Mission régionale d'autorité environnementale  
ÎLE-DE-FRANCE

**Avis délibéré  
de la Mission régionale d'autorité environnementale d'Île-de-  
France sur le projet d'aménagement de la zone  
d'aménagement concerté (ZAC)  
« Port Chemin Vert »  
à Aubervilliers (93)**

N°MRAe 2021 - 1702

**Fig 6. Maquette-diagramme 3D du projet et de son environnement (source : étude d'impact)**

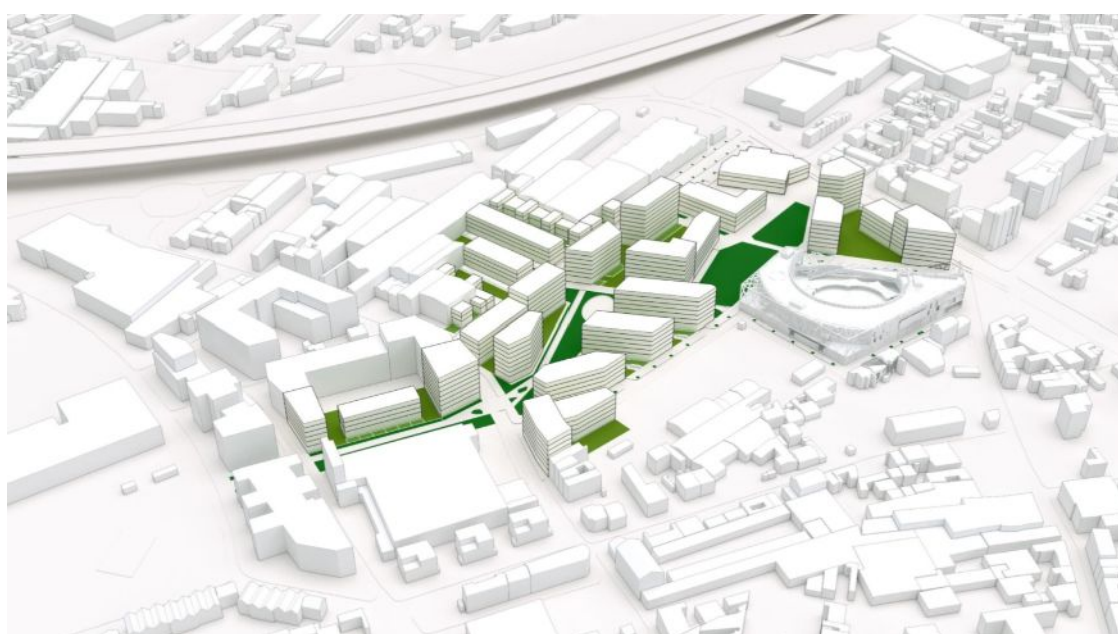
L'étude d'impact décrit le projet sous la forme d'un plan masse (p. 49) et d'une maquette 3D (p. 264, fig. 5 ci-après) qui permettent d'identifier les hauteurs de bâti, de R+1 à R+8 avec une majorité de R+6 à R+8. Le diagramme 3D permet de visualiser l'insertion urbaine et paysagère du projet dans son environnement rapproché venant compléter le plan-masse (fig. 3 *supra*) indiquant la hauteur des bâtis du projet et des alentours. D'après l'étude d'impact, les bâtiments projetés auront différentes orientations pour libérer des vues dégagées et offrir le meilleur ensoleillement des logements et des cœurs d'îlots accueillant des jardins. L'étude d'impact présente plusieurs images de référence sur la configuration des futurs bâtiments.

La MRAe note l'effort d'analyse réalisé dans cette version actualisée de l'étude d'impact concernant les transitions entre le futur quartier et les quartiers voisins, notamment compte tenu de la hauteur (R+8) de certains bâtiments (p. 265 à 269). Des cônes de vues panoramiques présentant les futures transitions sont présentées. Ils illustrent l'objectif du projet d'inscrire les hauteurs du futur bâti en continuité de l'existant. Par rapport au projet de 2015, la baisse des hauteurs maximum du programme de R+9 à R+8 et l'agencement du nouveau semble améliorer les transitions avec ses abords. Les transitions du projet avec les façades industrielles et commerciales sont également traitées de différentes façons, à savoir, éviter les vis-à-vis et favoriser les reculs et la plantation d'arbres en hautes-tiges agrémentés d'arbustes pour atténuer les coupures paysagères trop brutales.
